Modulo per la presentazione delle osservazioni per i piani/programmi/progetti sottoposti a procedimenti di valutazione ambientale di competenza statale

ID: Codice procedura (ID_VIP/ID_MATTM): 12691

“Progetto di un impianto eolico denominato “Pitigliano” ubicato nei comuni di Pitigliano (GR) e Sorano (GR) costituito da 20 (venti) aerogeneratori di potenza nominale 7,0 MW per un totale di 140,0 MW con relative opere connesse ed infrastrutture indispensabili”

Immagine 3. Cumulo di una parte di impianti eolici, fotovoltaici e geotermici industriali in progettazione ed esistenti intorno all’eolico industriale “Pitigliano”.

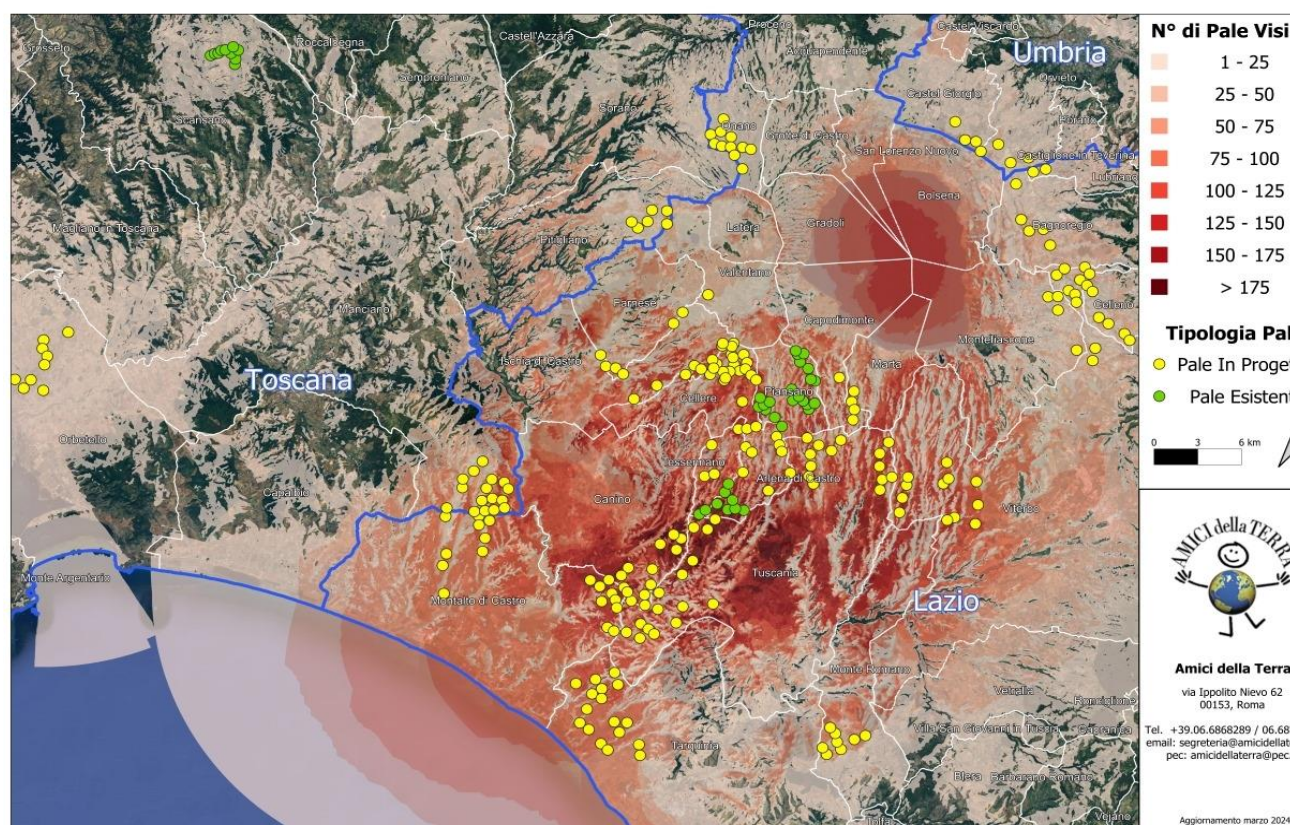
Beni Culturali “*Ambito paesaggistico, geologico e geomorfologico dell’orlo della caldera di Latera ...*” Non vengono nemmeno citati gli impianti eolici in progetto al MASE, il “Rempillo” (6 aerogeneratori) e un altro in verifica amministrativa di 14 aerogeneratori e 72, 6 MW. Ad oggi nei territori di Pitigliano, Sorano e in quello limitrofo potenzialmente potrebbero essere insediati 40 aerogeneratori alti 200 metri e larghi 170. Ma la proponente non cita neanche altri impianti che creerebbero il cumulo e quindi maggiore impatto. Infatti, sul territorio della “Città del Tufo” (Sorano e Pitigliano) impatterebbero anche l’impianto eolico “Montarzo” di Onano con 13 aerogeneratori con le dimensioni ricordate, l’altro eolico industriale nel territorio di Valentano con sette aerogeneratori (stesse dimensioni), gli impianti di Farnese con un minieolico di 3 Torri alte 60 metri già installate in località Poggio del Crognolo e l’impianto eolico industriale “Vallerosa” (7 aerogeneratori alti 200 metri e larghi 158 metri) in procedura VIA presso la Regione Lazio. Inoltre, altri impianti del minieolico già presenti a Valentano, Cellere e Piansano e due progetti eolici industriali con le stesse dimensioni (200 m x 170 m) nel Comune di Ischia di Castro. La valutazione del cumulo non prende neanche in considerazione gli impianti industriali di fotovoltaico e agrivoltaico in progetto a Farnese, Valentano, Ischia di Castro, Cellere. L’impianto geotermico in procedura Via al MASE, progettato nella Caldera di Latera. Quindi è stata effettuata una valutazione del potenziale impatto cumulativo non veritiera a dispetto di quanto affermato dalla proponente che sostiene di aver preso in considerazione uno spazio di 10 km intorno al suo impianto per gli impatti che si creerebbero.

Riguardo al cumulo degli impianti FER, le mappe prodotte dalla proponente riguardano, come già evidenziato, soltanto una parte molto piccola degli impianti FER dell'area intermedia e vasta e in particolare di quelli eolici che contribuiscono a creare un notevole cumulo e la saturazione del territorio tosco laziale. Riguardo al cumulo dei soli impianti eolici si riporta la mappa dell'intervisibilità degli impianti eolici elaborata dall'Associazione nazionale “Amici della Terra”.

OSSERVAZIONE N.12

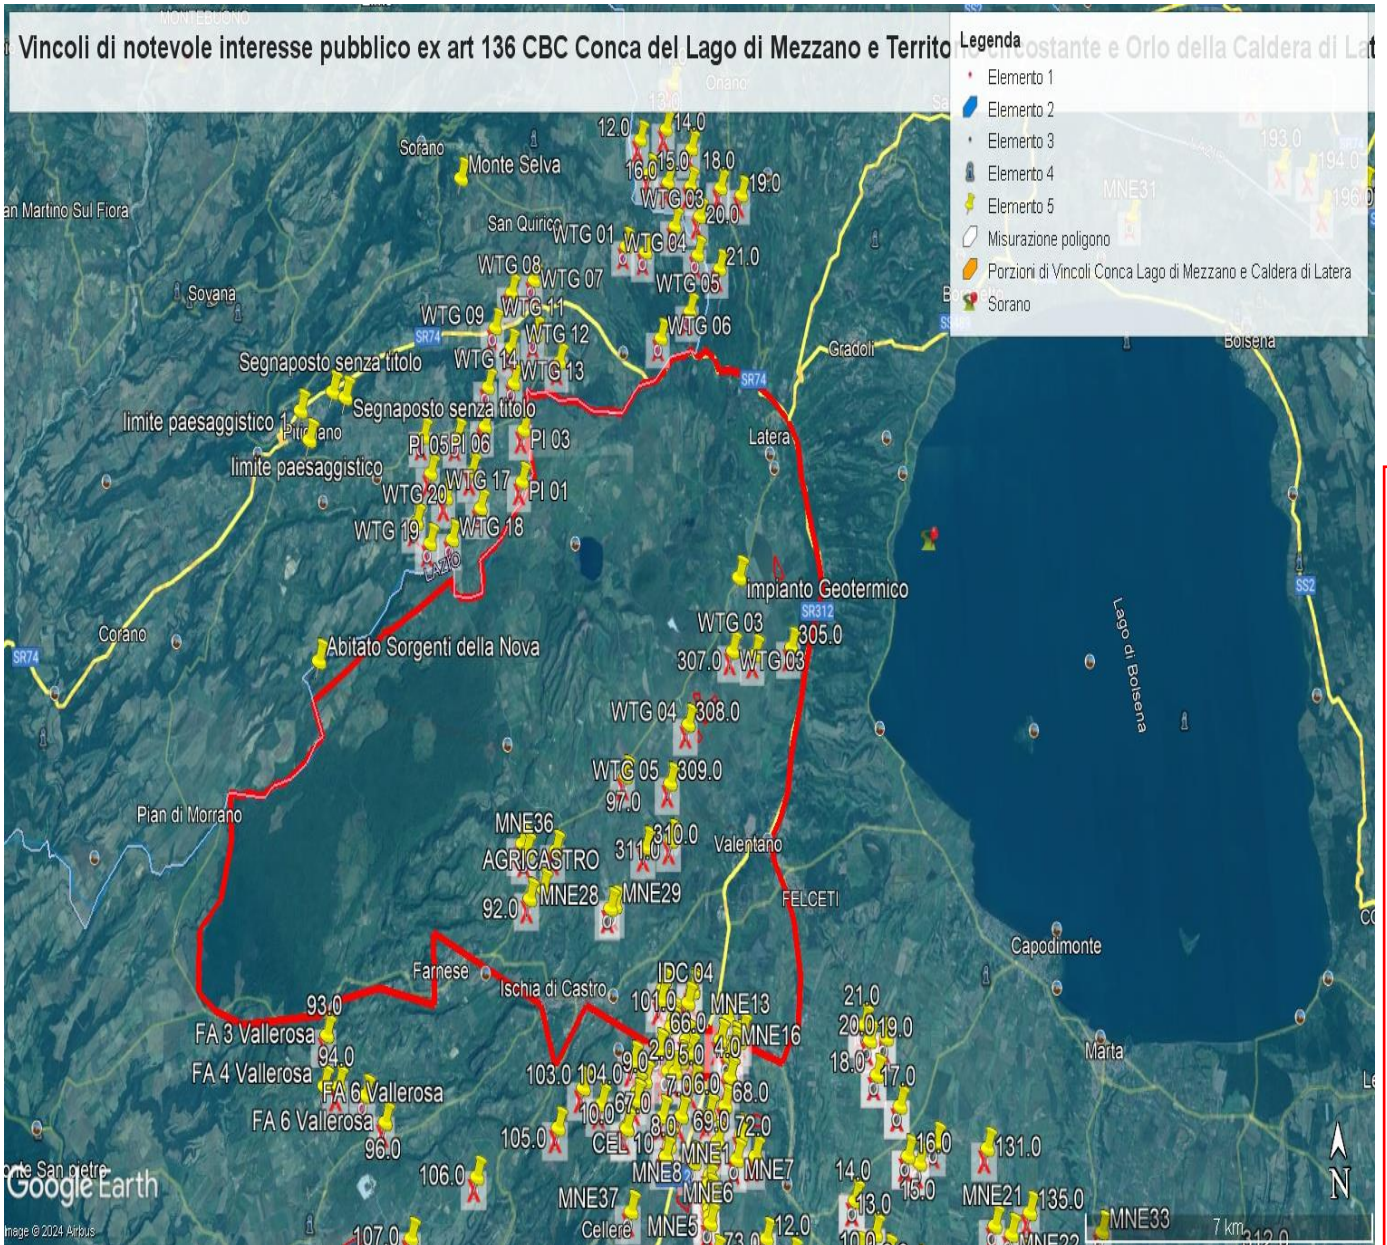
- 1) Lo studio presentato dal proponente nel "Report anemologico" si è basato su dati di parametri meteorologici estratti da un modello di rilevamento virtuale Virtual Met Mast (Vortex ERA - 5 series). Lo studio non riporta che tale modello sia stato validato con misure in sito. Una validazione del modello con misure rilevate sul posto per almeno un anno/ un anno e mezzo dovrebbe essere necessaria per garantire l'accuratezza della produzione energetica stimata.

- 2) Lo studio presentato nel "Report anemologico" riporta valori incoerenti di produzione energetica lorda e netta.
 - a. Nel paragrafo 5.2, Energy calculation, si stabilisce che usando il software Open Wind e il Wake Model Deep Array Eddy Viscosity, la produzione lorda dell'impianto risulta essere di 146,97GWh/anno, la produzione netta 143,59GWh/anno.

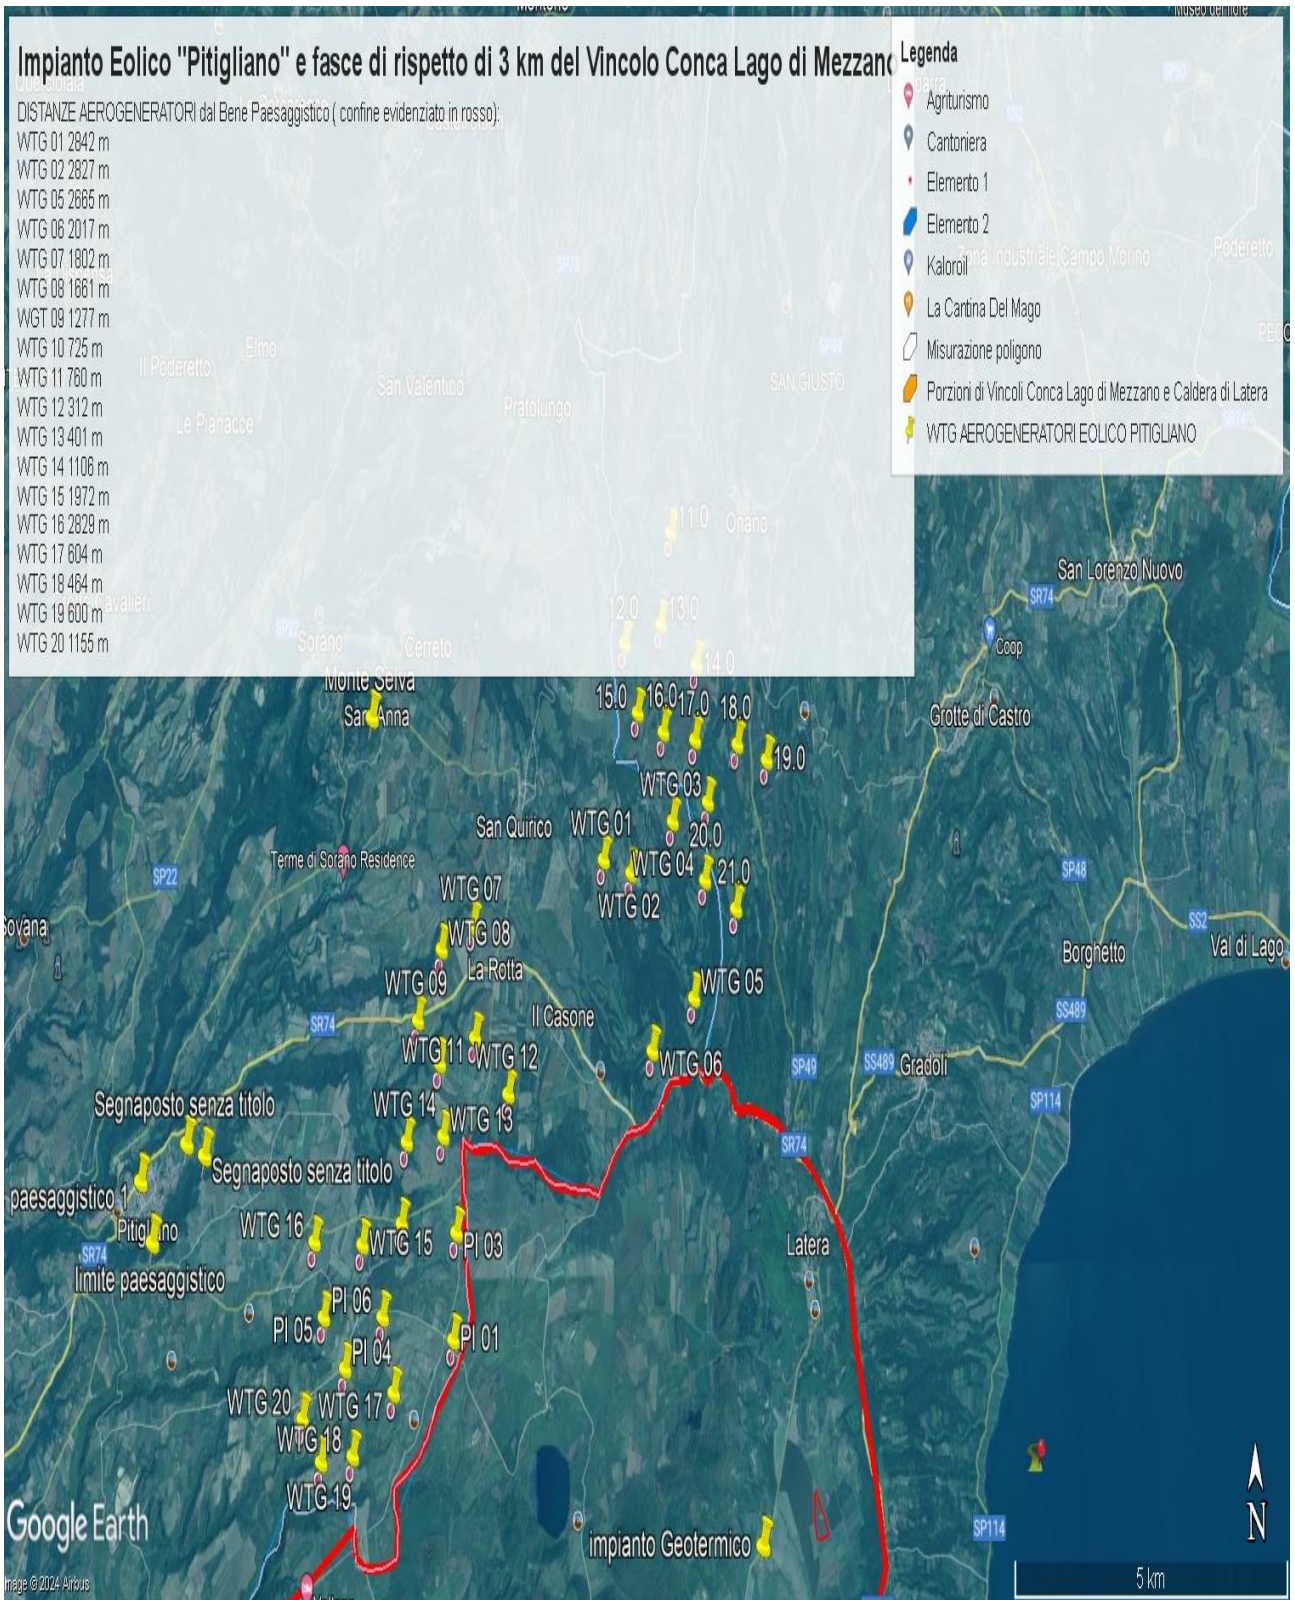
Inoltre, come sostiene la Proponente parte dell'impianto si verrebbe a trovare a 3,5 km dal centro abitato di Sorano. Infatti, tre degli aerogeneratori WTG 08, 09, 10 sono addirittura all'interno delle fasce di rispetto dei 3 km del suo vincolo paesaggistico di notevole interesse pubblico ex art 136 del CBC. Si evidenzia che così si crea

Come è illustrato nell'immagine si ribadisce che l'impianto industriale "Pitigliano" ricade completamente all'interno delle fasce di rispetto dei due vincoli di notevole

IMMAGINE n. 2 Impianto eolico industriale “Pitigliano” e distanze aerogeneratori dai Vincoli della Conca del Lago di Mezzano...

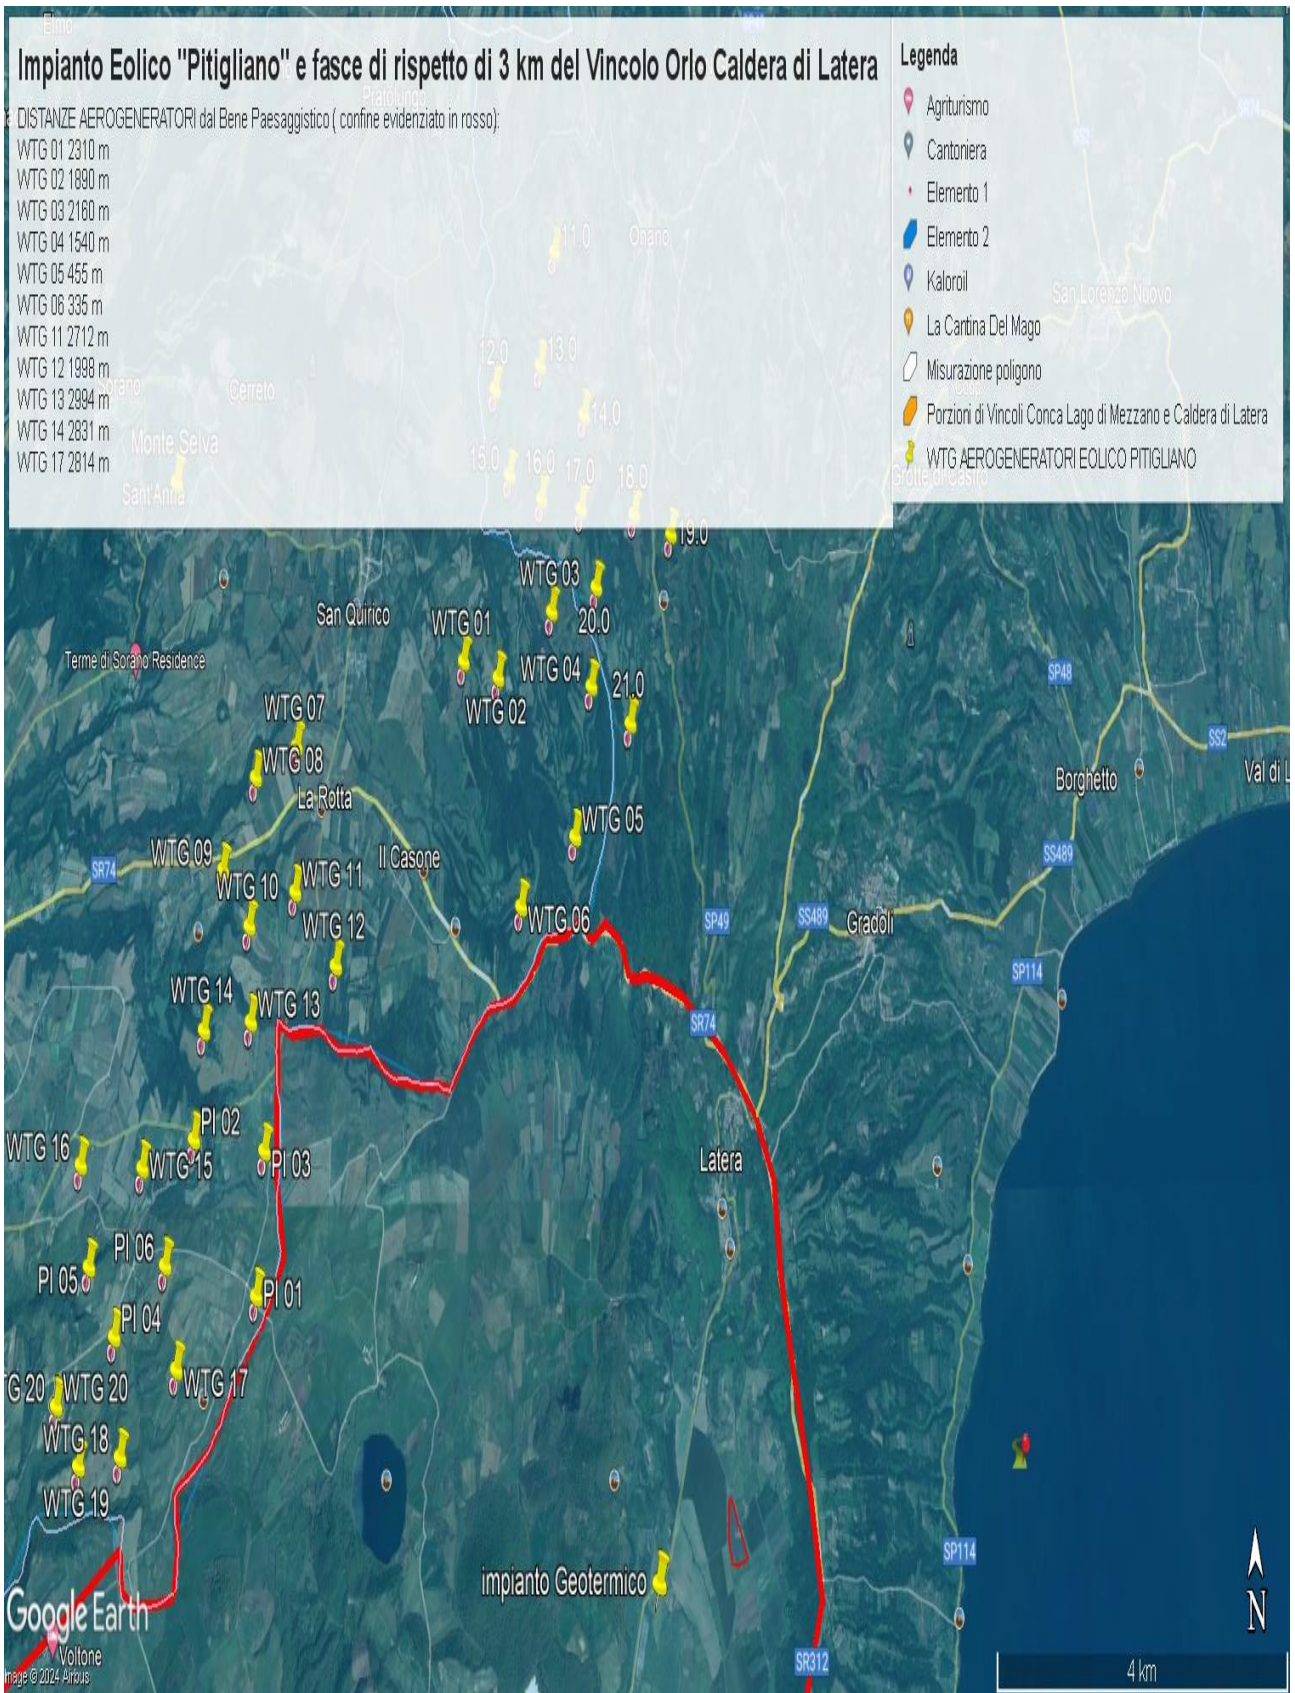
interesse pubblico e lambisce quelle di un terzo vincolo e quindi come affermato dal Consiglio di Stato nelle sentenze citate, l'impianto è insediato in area non idonea ai sensi dell'art. 20 comma 8 lettera c quater del D.Lgs. n. 199/2021 e ss.mm.ii al contrario di quanto sostiene la proponente.

IMMAGINE n. 3 Impianto eolico industriale "Pitigliano" e distanze aerogeneratori dai Vincolo "Orlo della Caldera di Latera.

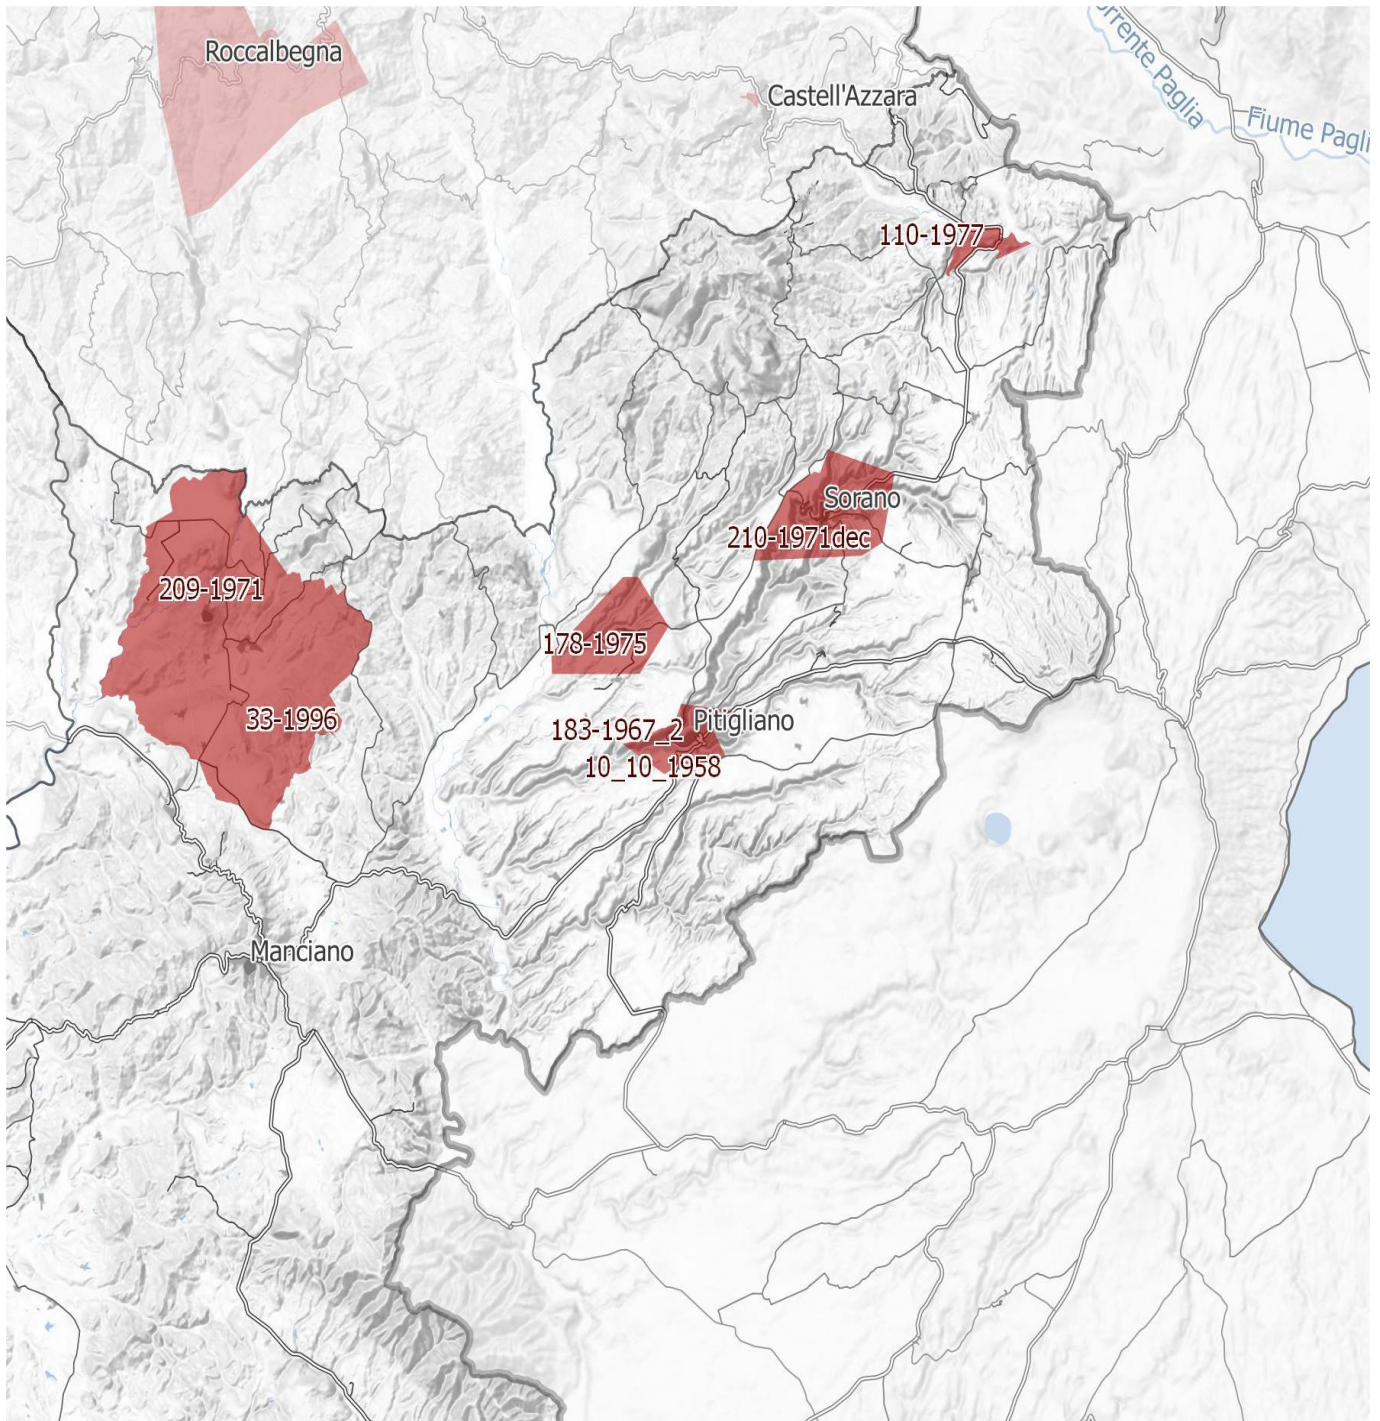
Concludendo, si evidenzia ancora che la proponente non effettuando la procedura prevista dalla Parte III delle Linee Guida nazionali ha ignorato un vincolo paesaggistico di notevole interesse pubblico istituito con un provvedimento del Segretariato regionale del Ministero della Cultura per il Lazio che ha emanato il Decreto di dichiarazione di notevole interesse pubblico n. 22 del 15.02.2024 ai sensi e per gli effetti dell'art. 136, co. 1, lett. c) e d) del decreto legislativo 22 gennaio 2004, n. 42, "Ambito paesaggistico, geologico e geomorfologico dell'orlo della caldera di

Immagine n. 2. Cartografia del nuovo vincolo "Ambito paesaggistico, geologico e geomorfologico dell'orlo della caldera di Latera e delle sue pendici interessate dai centri eruttivi periferici" nelle cui fasce di rispetto l'impianto eolico "Pitigliano". In questa tavola del PTPR Lazio è possibile vedere anche gli altri due vincoli: a sinistra quello della Conca del Lago di Mezzano e territorio circostante e a destra una porzione di quello della Conca del Lago di Bolsena.
